**DODATEK č. 1**

akce: „**Most, X080, Lávka pro pěší Armády – Pod Hranicí, Praha 13 – stavební údržba**“

Změnový list pro změny dle § 222 odst. 5 ZZVZ

Název akce: **Pod Hranicí, most X-080**
Věc: **Vyjádření AD č. 1 k návrhu zhotovitele na provedení izolačních vrstev na lávce**

NÁVĚH OPRAVY:

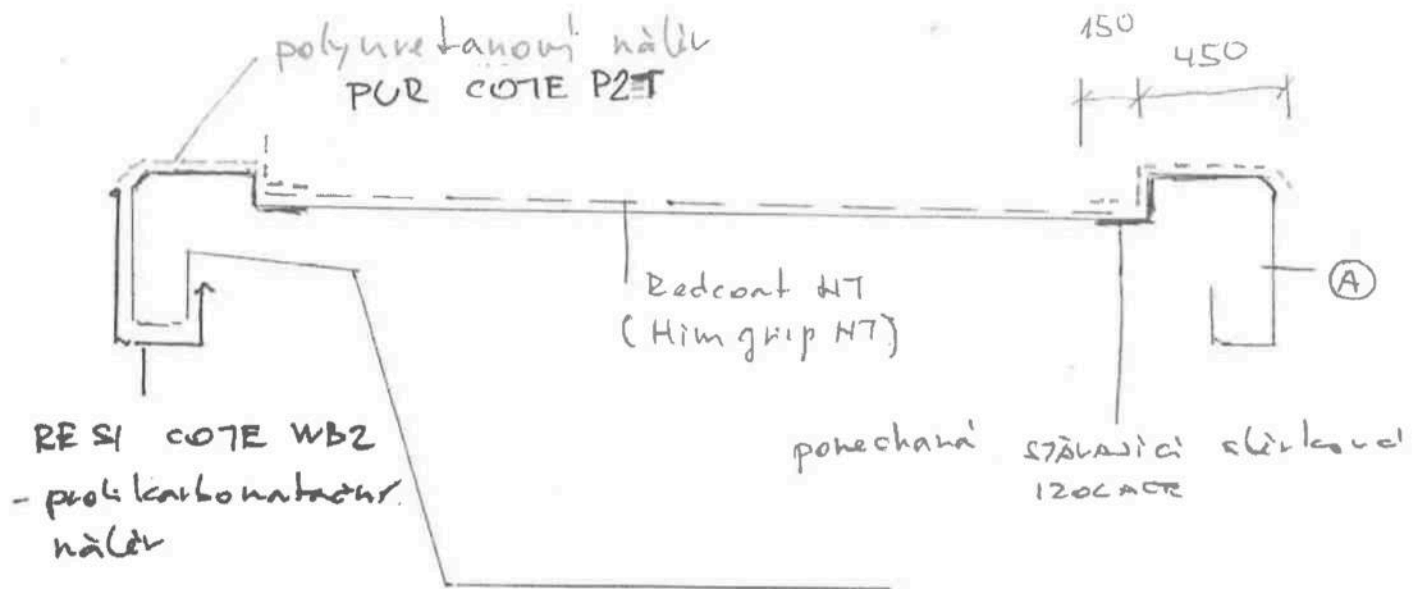
Ⓐ provedena celoplošná sanace v tl. 20-35mm
